1.4. EM FUNÇÃO DA COMPATIBILIZAÇÃO ENTRE O PROJETO DE ARQUITETURA VIGENTE E O PROJETO DE ESTRUTURA REVISADO PARA O BLOCO 03, SEGUEM-SE AS ANÁLISES DE ALTERNATIVAS DE VIABILIZAÇÃO, TENDO EM VISTA O MENOR IMPACTO EM RELAÇÃO À PLANILHA ORÇAMENTÁRIA CONTRATUAL E OS PROJETOS REVISADOS QUE FORAM ENCAMINHADOS PARA EXECUÇÃO E CONTINUIDADE DA OBRA:

ESCOLA DO FUTURO DO ESTADO DE GOIÁS EM ARTES BASILEU FRANÇA
BLOCO 03

Prancha: 01/14
DATA: 03/11/25
DESENHO: MOIRA

COMPATIBILIZAÇÃO SEINFRA | LAYOUT:

PLANTA BAIXA PAVIMENTO 3 - CIRCO E ARTES VISUAIS
ESC: 1 : 50

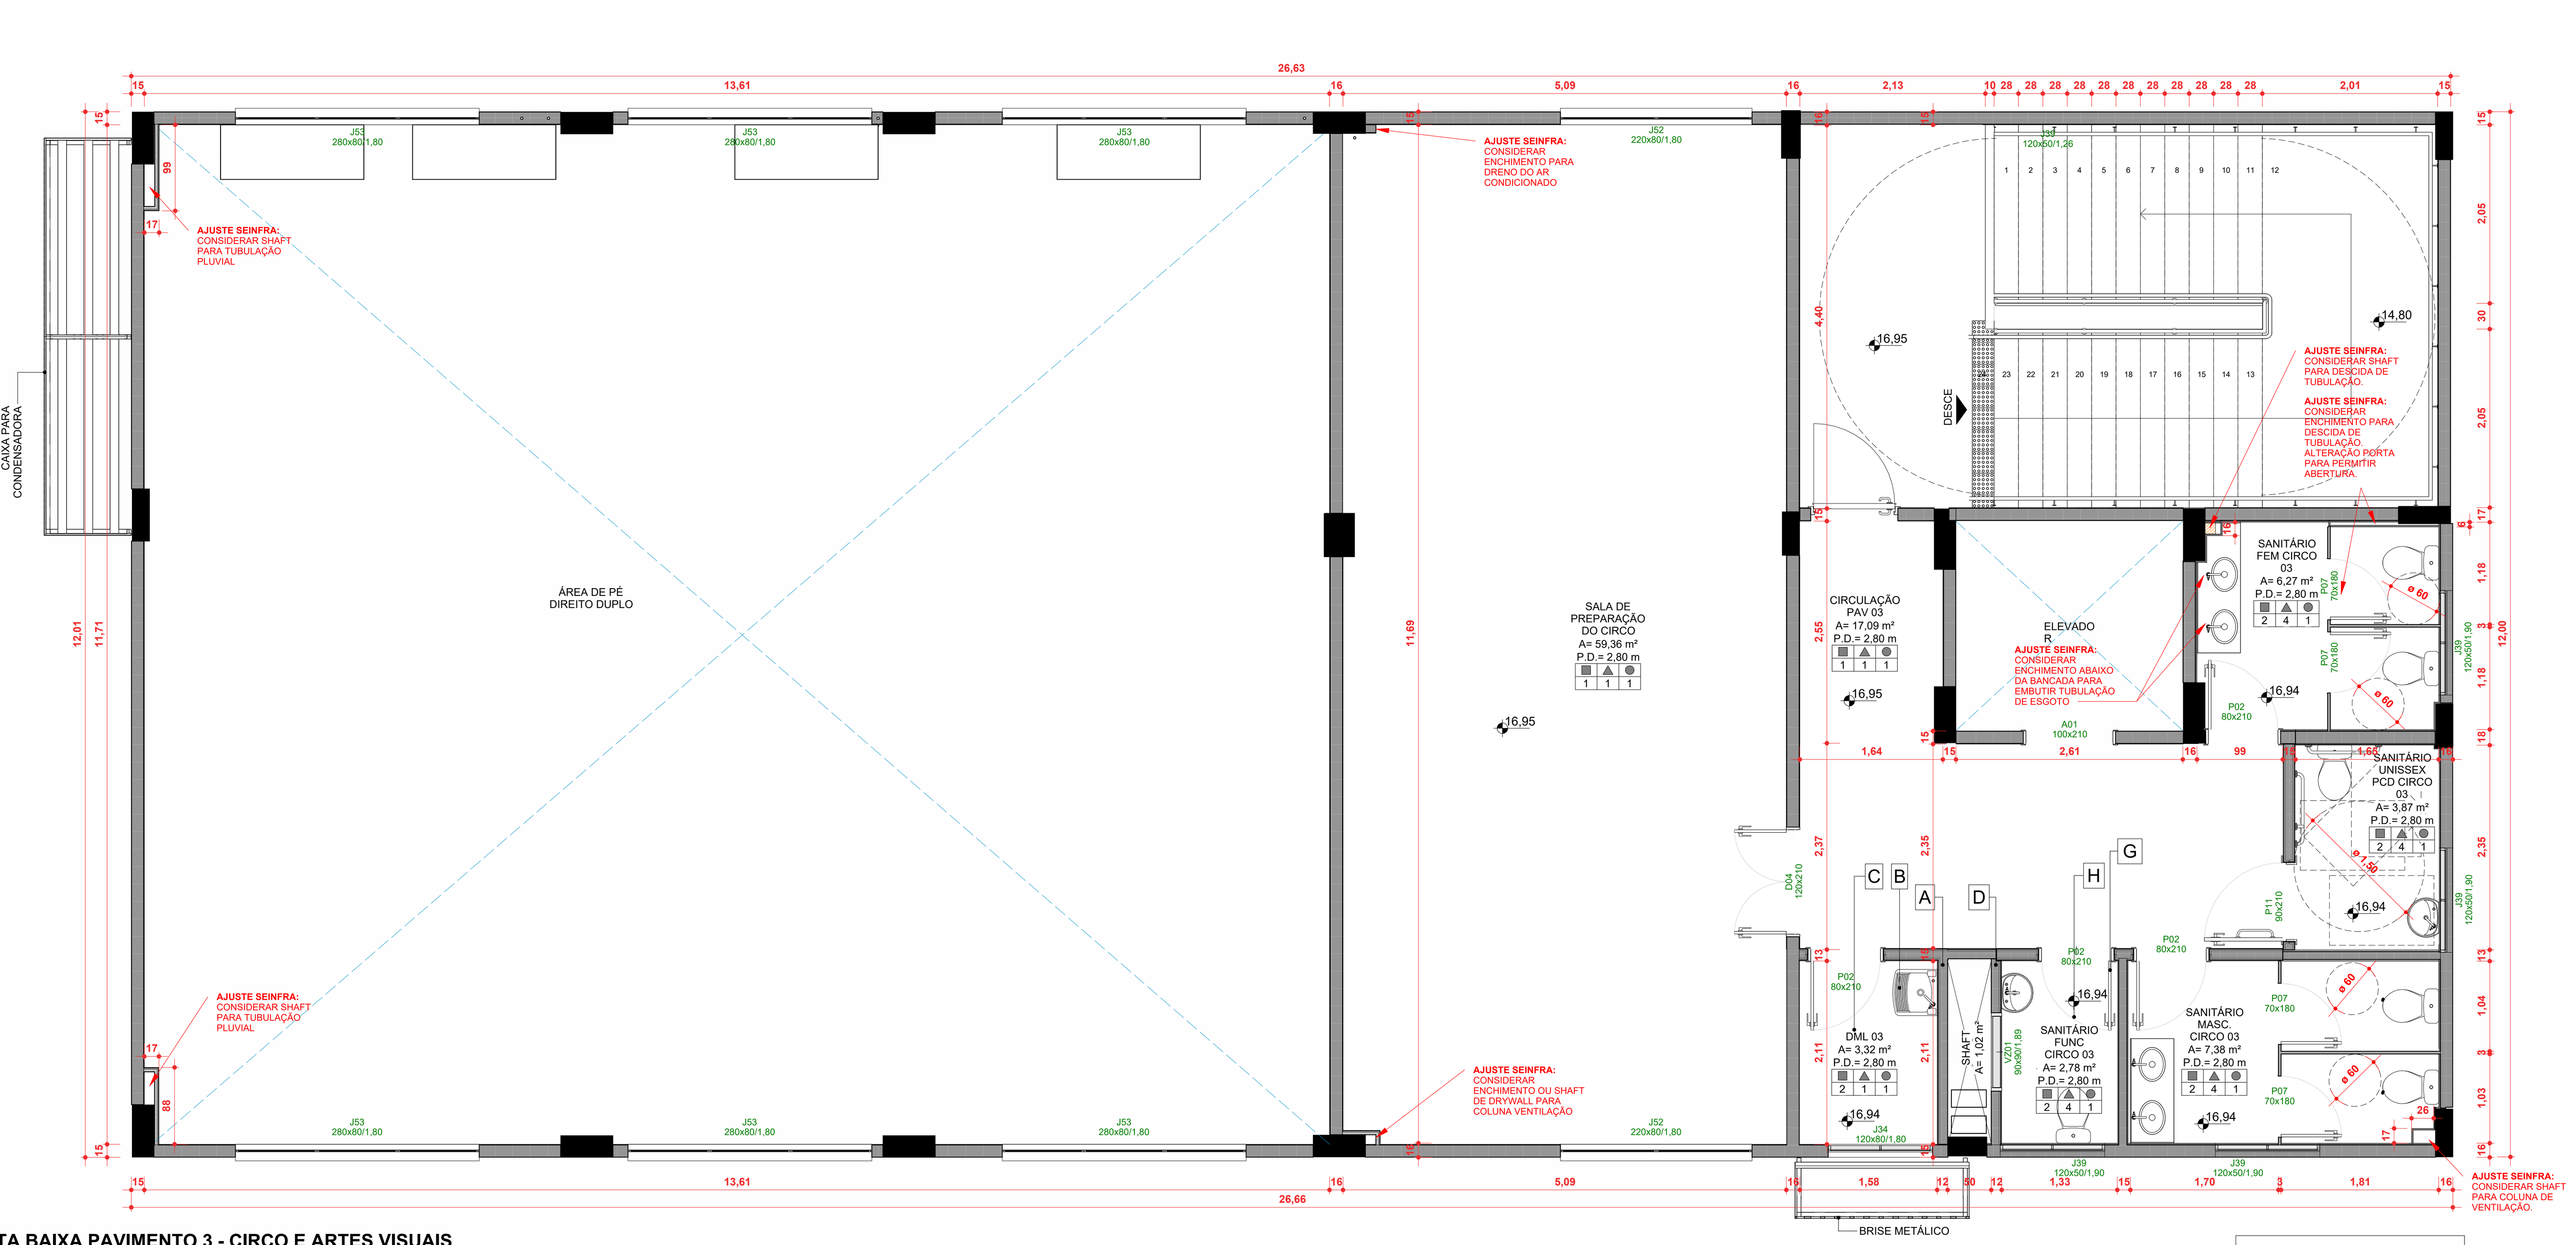
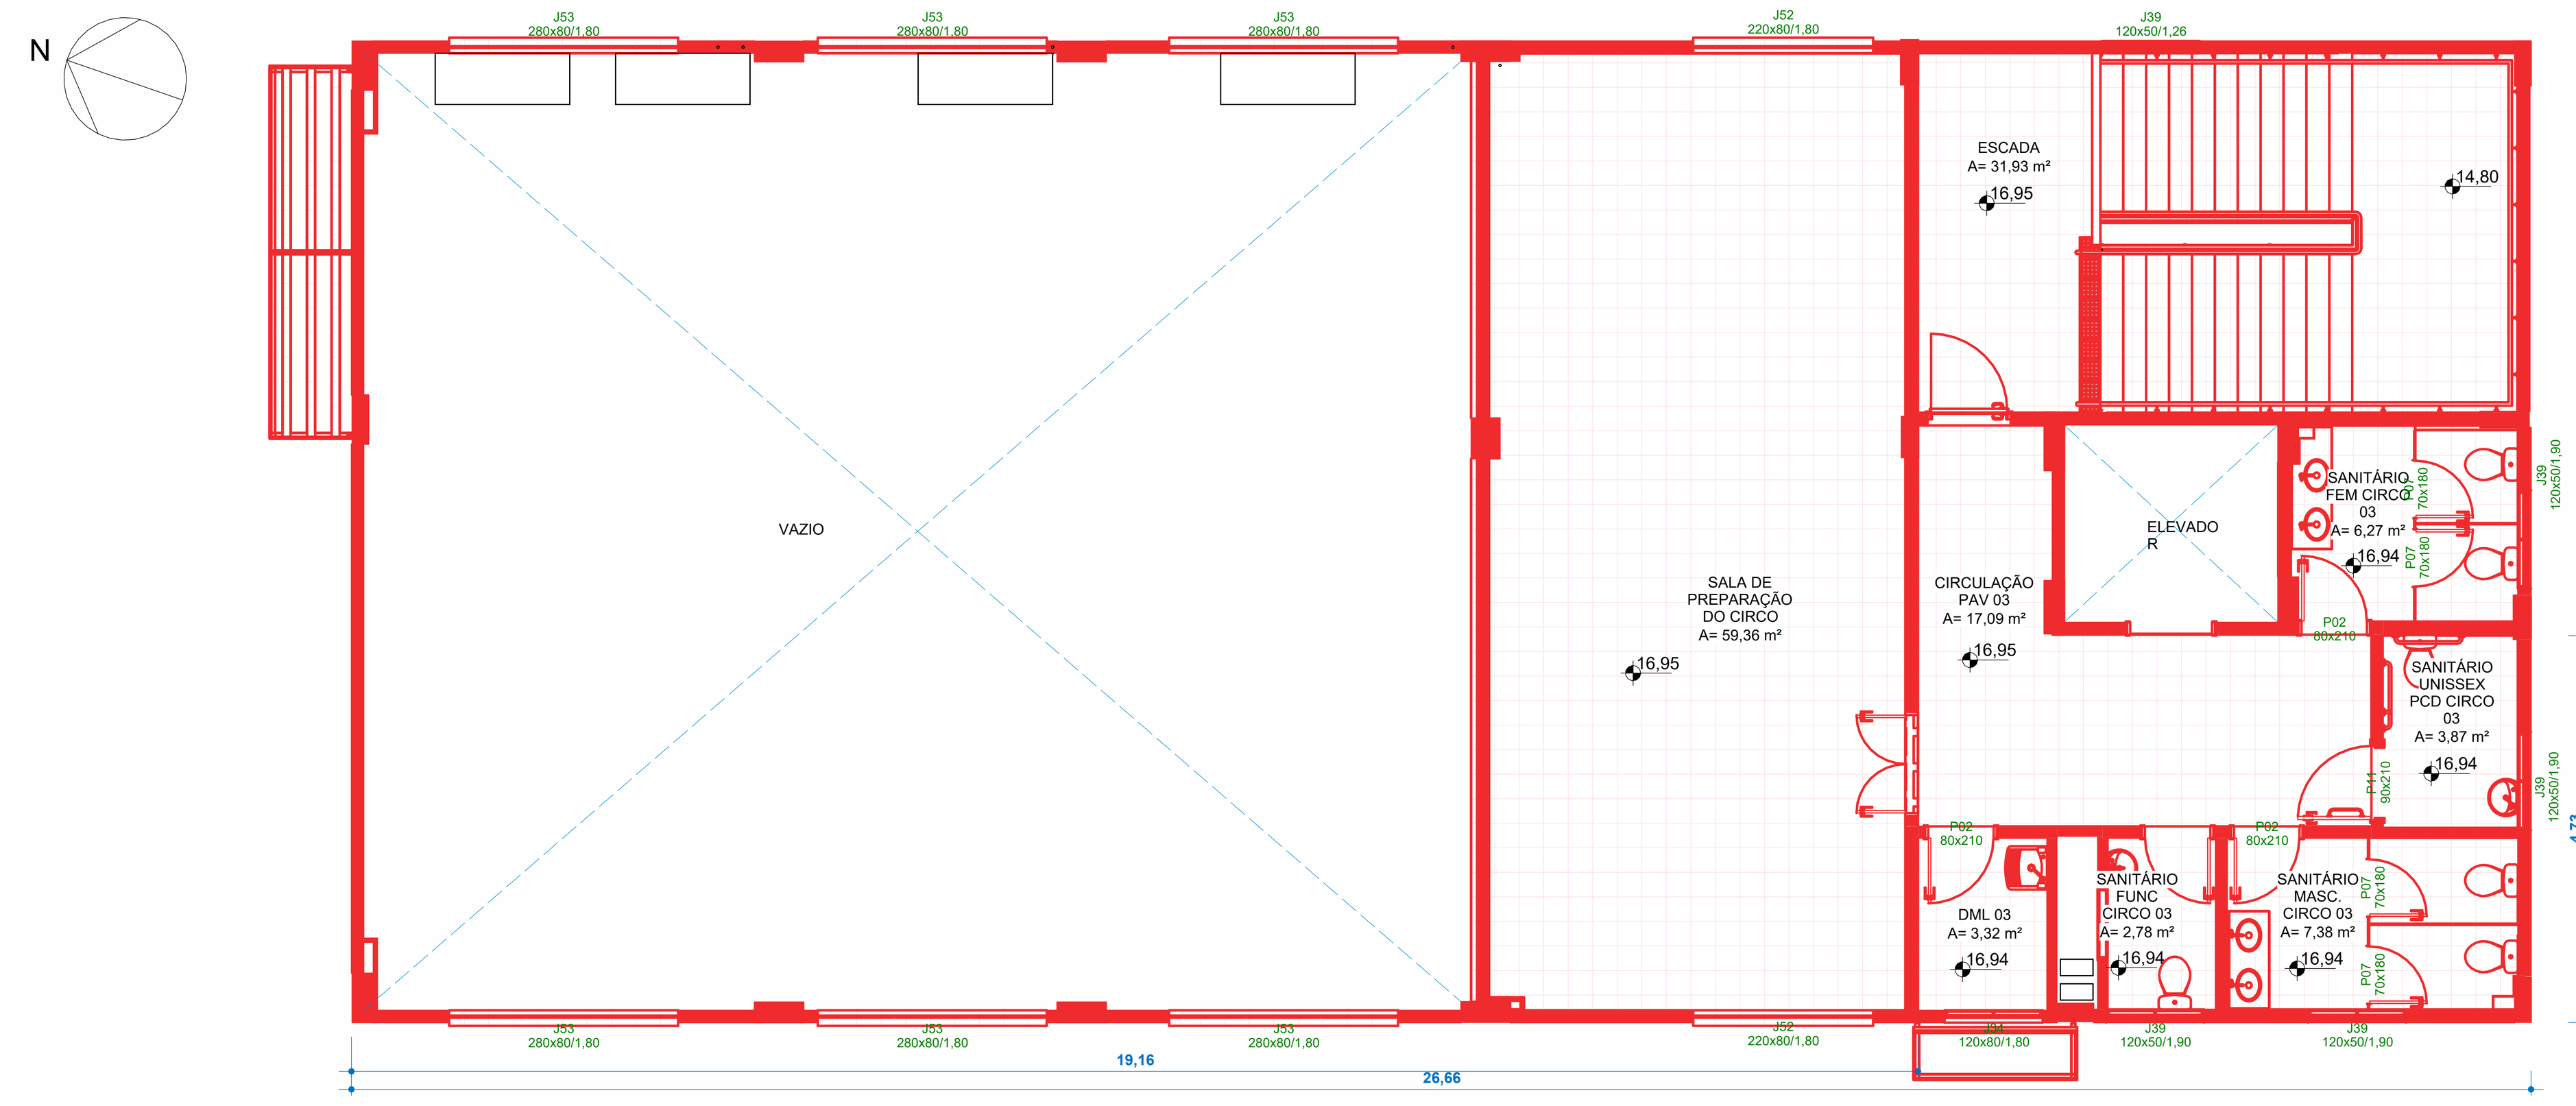
- A DESLOCAMENTO DA ALVENARIA ENTRE O *SHAFT* E O 'DML' PARA ALINHAMENTO COM A VIGA DE APOIO DO SHAFT, CONFORME PROJETO ESTRUTURAL REVISADO PARA O BLOCO 2 (ID: 65938030);
- B DESLOCAMENTO DO TANQUE E DA TORNEIRA, ACOMPANHANDO A ALVENARIA DESLOCADA;
- C ALTERAÇÃO NO VALOR DA ÁREA ÚTIL DO 'DML';
- D INSERÇÃO DE PAREDE EM PLACAS DE GESSO TIPO DRYWALL PARA ÁREAS MOLHADAS (RESISTENTE À UMIDADE) PARA FECHAMENTO DO VÃO DO *SHAFT* COM O SANITÁRIO;
- E REMOÇÃO DAS BARRAS DE APOIO, EM VIRTUDE DO NÃO ATENDIMENTO ÀS DIMENSÕES MÍNIMAS PARA BANHEIRO ACESSÍVEL;
- F DESLOCAMENTO DA PIA E DA TORNEIRA, ACOMPANHANDO A ALVENARIA DO *SHAFT*;
- G ALTERAÇÃO DO SENTIDO DE ABERTURA E DO TIPO DE ESQUADRIA;
- H ALTERAÇÃO DO NOME DO AMBIENTE DO 'SANITÁRIO MASC PCD CIRCO' PARA 'SANITÁRIO FUNCIONÁRIO'; ALTERAÇÃO DA ÁREA ÚTIL DO 'SANITÁRIO FUNCIONÁRIO'

PLANTA DE COBERTURA
ESC: 1 : 100

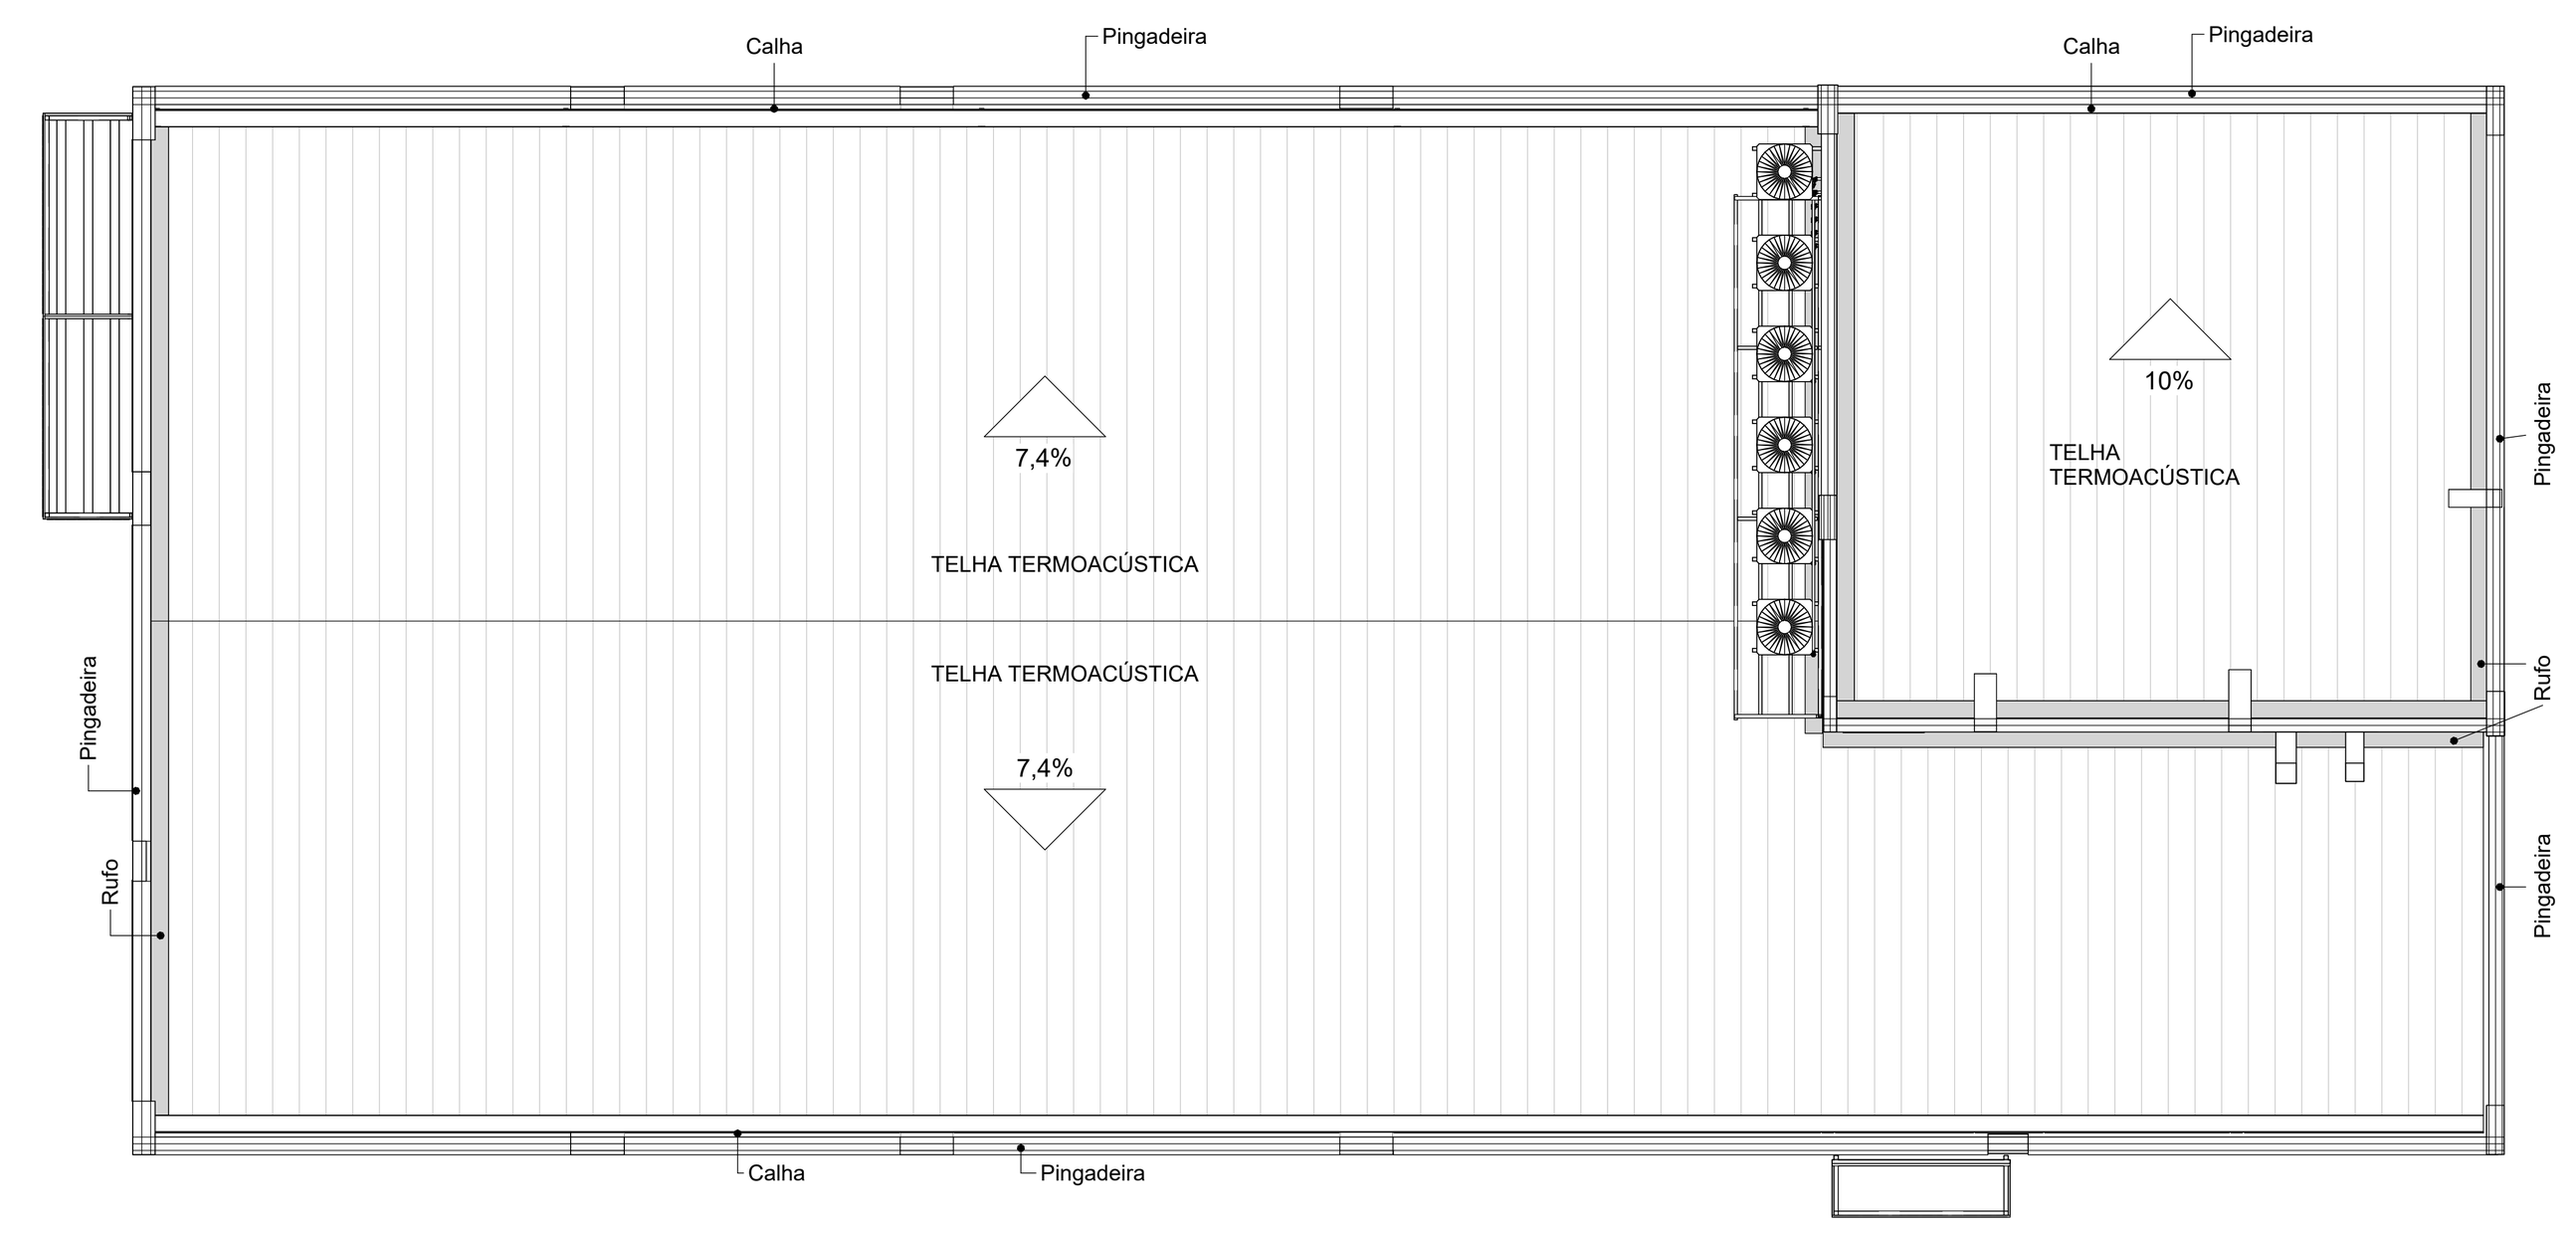
1.4.6. NA COBERTURA, O TRECHO DE LAJE TÉCNICA FOI SUBSTITUÍDO POR TELHADO E A PORTA DE ACESSO FOI TROCADA POR PORTINHO DE ALUMÍNIO VENEZIANA DE 1,00X0,80X0,60m POIS AS MÁQUINAS CONDENSADORAS FORAM REALOCADAS NO NOVO PROJETO DE MECÂNICA.
